SS.4 - Variante dell'abitato di Monterotondo Scalo - 2°Stralcio

PROGETTO DEFINITIVO

Allegato 2 alla Relazione di riscontro alla richiesta di integrazioni del MASE prot. m_ante.CTVA.U.0002109 del 19.02.2024 - riscontri MIC

Il presente documento riporta i riscontri alle osservazioni del Ministero della Cultura - Direzione Generale Archeologia, Belle Arti e Paesaggio - Servizio V, trasmessa con nota prot. 31791-P del 1/09/2022 ed acquisita al protocollo del Ministero della Transizione Ecologica CTVA-6244 del 1/09/2022 nell'ambito della procedura di VIA (ID6098) relativa al progetto della "SS4 Salaria – Variante dell'abitato di Monterotondo Scalo- 2° stralcio".

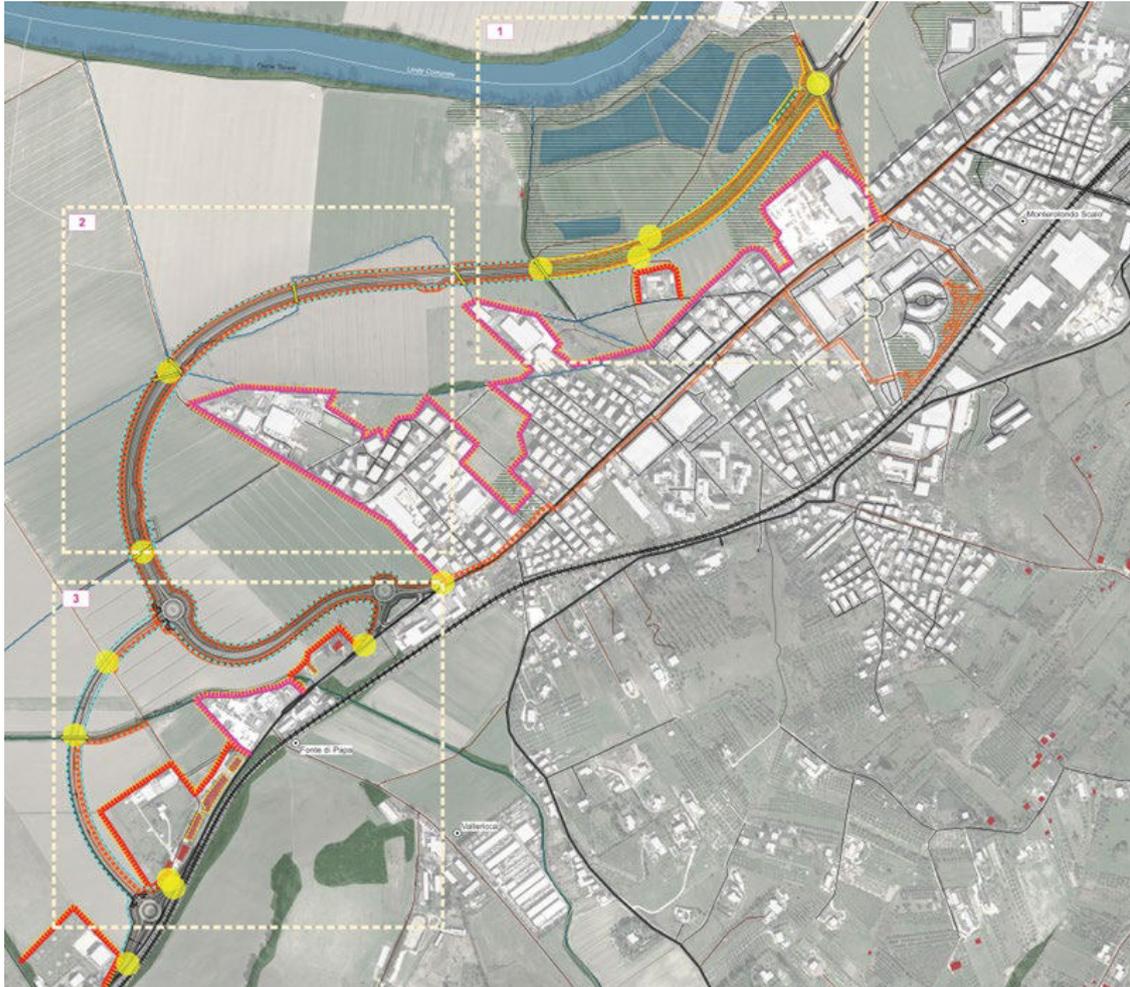
1. venga fornita una planimetria ante e post operam nella quale sia rappresentata tutta la viabilità carrabile e/o ciclo pedonale che metta in evidenza la trasformazione apportata dall'opera ed emergano con chiarezza le interazioni tra la nuova infrastruttura ed il contesto costruito e naturale esistente: aree agricole, elementi architettonici e naturali, viabilità interpodereale e locale in relazione alla loro attuale percorrenza e fruibilità, tenendo conto dell'attuale assetto delle percorrenze trasversali che consente il collegamento in direzione est – ovest e la fruizione delle aree spondali e del monumento naturale da parte della cittadinanza

Nell'elaborato cartografico "*Tavola di analisi di Incidenza e Compatibilità degli interventi previsti*" in scala 1:15.000 (elab. T00IA11AMBPP05) sono rappresentate le relazioni del progetto con il sistema paesaggistico relativo all'ambito ristretto. In tale elaborato viene rappresentato sia lo stato ante operam del contesto paesaggistico coinvolto, rappresentando gli elementi architettonici e naturali sia le interazioni che si determinano con il contesto di riferimento.

Per quanto attiene lo stato ante operam sono stati considerati gli elementi dei sistemi insediativo, infrastrutturale e naturalistico caratterizzanti l'ambito oggetto di analisi. Sono stati successivamente individuate quelle situazioni che si pongono in relazione con il tracciato di progetto, rappresentate da laghetti di Semblera, abitato di Monterotondo scalo, territorio agricolo, beni oggetto di tutela secondo quanto indicato dal PTPR del Lazio. Questi ultimi sono rappresentati dalla chiesa e casale di S. Giorgio e dal casale posto lungo la via Salaria.

Nell'elaborato sono state inoltre indicate le interazioni dirette ed indirette del tracciato con le componenti del paesaggio individuate.

Le interazioni dirette riguardano il sistema delle infrastrutture di livello principale – quale la SS Salaria – secondario e locale (la viabilità podereale). Le interazioni indirette sono relative alle relazioni visive con il contesto edificato ed i beni culturali individuati.

Relativamente alla rete di percorsi esistenti nell'elaborato viene inoltre rappresentata la rete che si andrà a realizzare a seguito della realizzazione del tracciato di progetto: si prevede di utilizzare di percorsi di servizio alla strada argine quali elementi di potenziamento e connessione della rete dei percorsi già esistenti.

Punto di vista 1

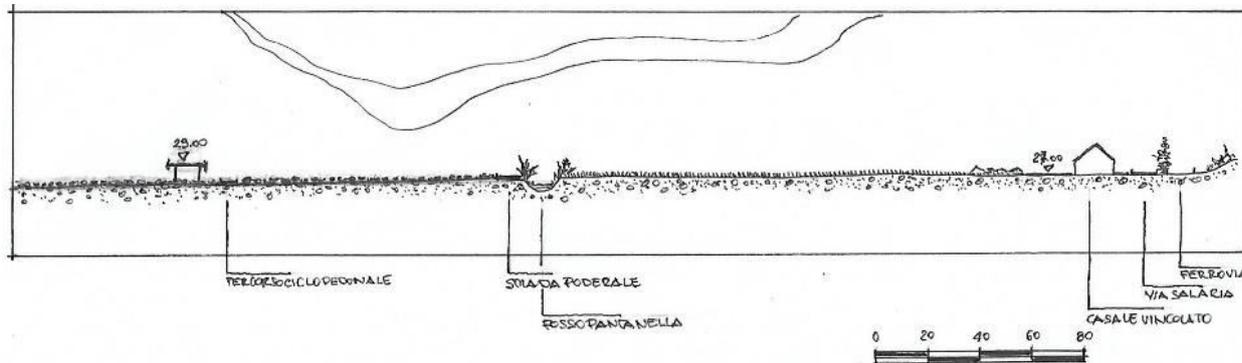
Presentare in scala adeguata delle viste realizzate ad HOC del progetto inserito nel contesto, da differenti visuali prospettiche da più punti di vista e da differenti altezze, proponendole anche con gli inserimenti vegetazionali pensati ai fini della mitigazione. I fotoinserimenti dovranno:

Il punto di ripresa fotografica dista circa 100 metri dal tracciato di progetto. I due manufatti vincolati e la villa ad essi vicina si trovano in posizione più ravvicinata rispetto al punto di vista. La strada argine va a determinare la chiusura del campo agricolo inserendo un ostacolo nel campo visuale, attualmente totalmente libero. La distanza del rilevato rispetto ai manufatti tutelati è di circa 50 metri mentre rispetto alla villa adiacente è di 35. Si ricorda che il piccolo sagrato della chiesa di S. Giorgio è rivolto verso la via Salaria; pertanto, dall'ingresso della chiesa non è possibile vedere la piana del Tevere.

L'impianto a verde proposto (filare a protezione della strada argine e formazione boschiva) consente di effettuare il mascheramento dell'infrastruttura consentendo di mantenere condizioni di visibilità relative alla vista di "sfondo" sul sistema collinare che lambisce la piana del Tevere.

Estratto della Tavola A del PTPR del Lazio – Sistemi ed ambiti del paesaggio
(artt. 135,143 e 156 D.lgs. 42/2004)

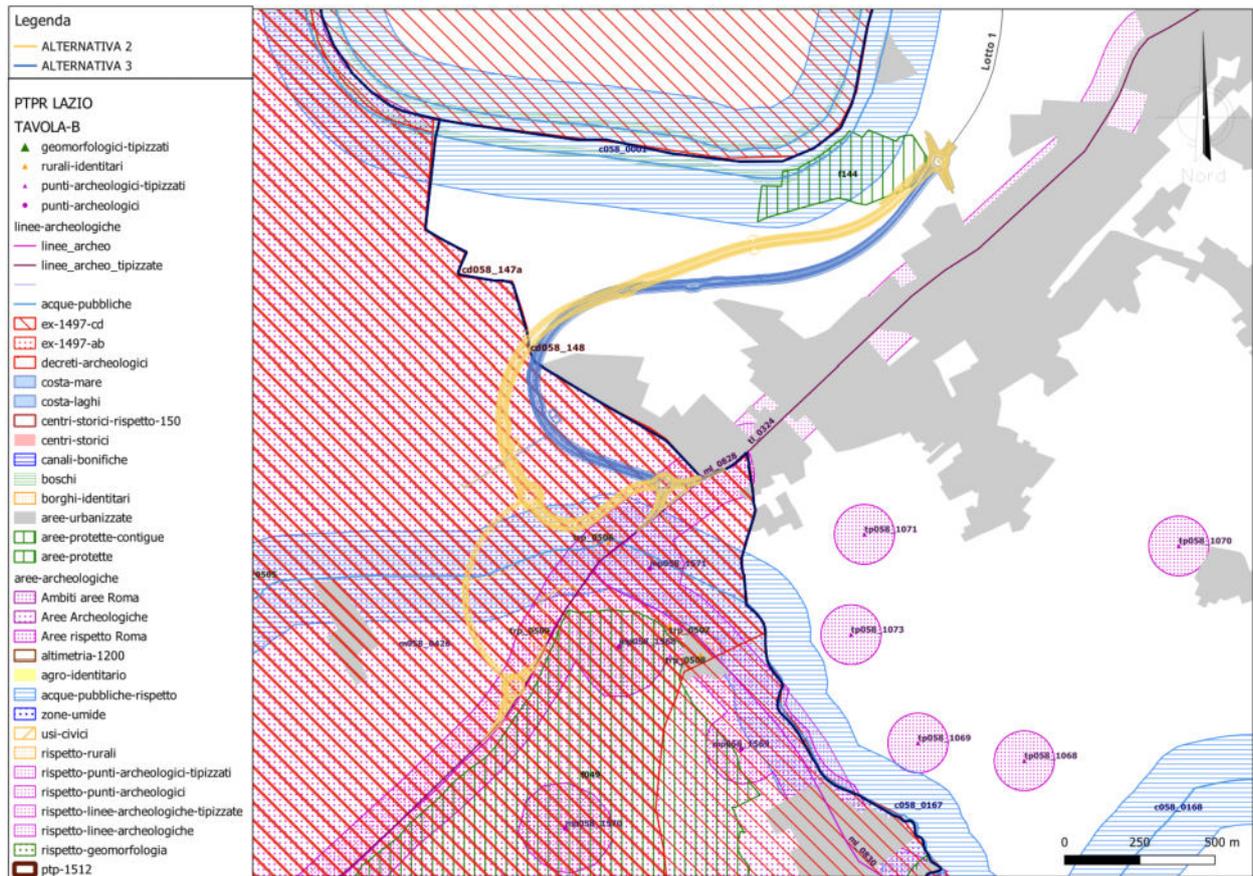
- a) Predisporre l'aggiornamento di tutta la documentazione paesaggistica e archeologica presentata (cartografia e relazioni) con riguardo ai contenuti del PTPR approvato con DCR n. 5 del 21.04.2022, vigente in seguito alla pubblicazione sul BUR n. 56 del 10-06-2022. A riguardo anche lo studio delle alternative di progetto e i documenti del SIA devono essere adeguatamente aggiornati come richiesto;

Per ottemperare alla richiesta si riportano di seguito le sovrapposizioni tra le alternative valutate e le tavole del PTPR vigenti.
